NZZ/35/D/20

Dotyczy: postępowania o udzielenie zamówienia publicznego prowadzonego w trybie przetargu nieograniczonego na:
Sprzedaż, dostawa i montaż zestawu kolumn anestezjologicznych oraz chirurgiczno-laparoskopowych

ODPOWIEDZI NA PYTANIA

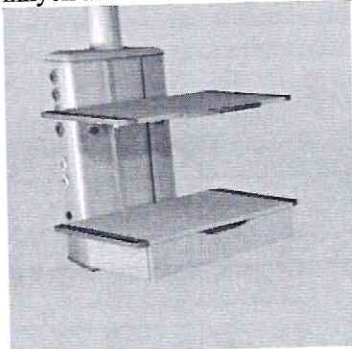
Pytanie 4 do punktu 11 (Kolumna anestezjologiczna):

Prosimy o wyjaśnienie czy Zamawiający dopuści do postępowania kolumnę o wymiarach głowicy 420 mm x 300 mm (szerokość x głębokość)?

Zamawiający podtrzymuje zapisy SIWZ.

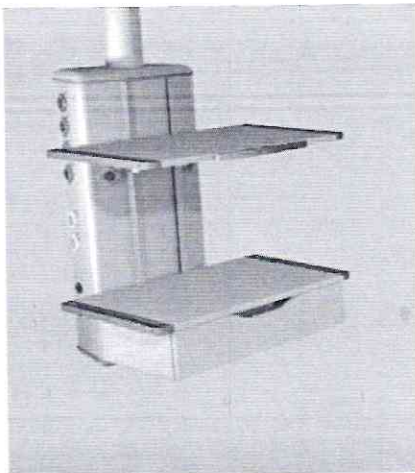
Pytanie 10 do punktu 6 (Kolumna chirurgiczno-laparoskopowa):

Prosimy o wyjaśnienie czy Zamawiający dopuści do postępowania kolumnę o wymiarach głowicy 420 mm x 300 mm (szerokość x głębokość), w której druga część ramienia uchylna pozwala na regulację wysokości kolumny w zakresie 600 mm?

Zamawiający podtrzymuje zapisy SIWZ.
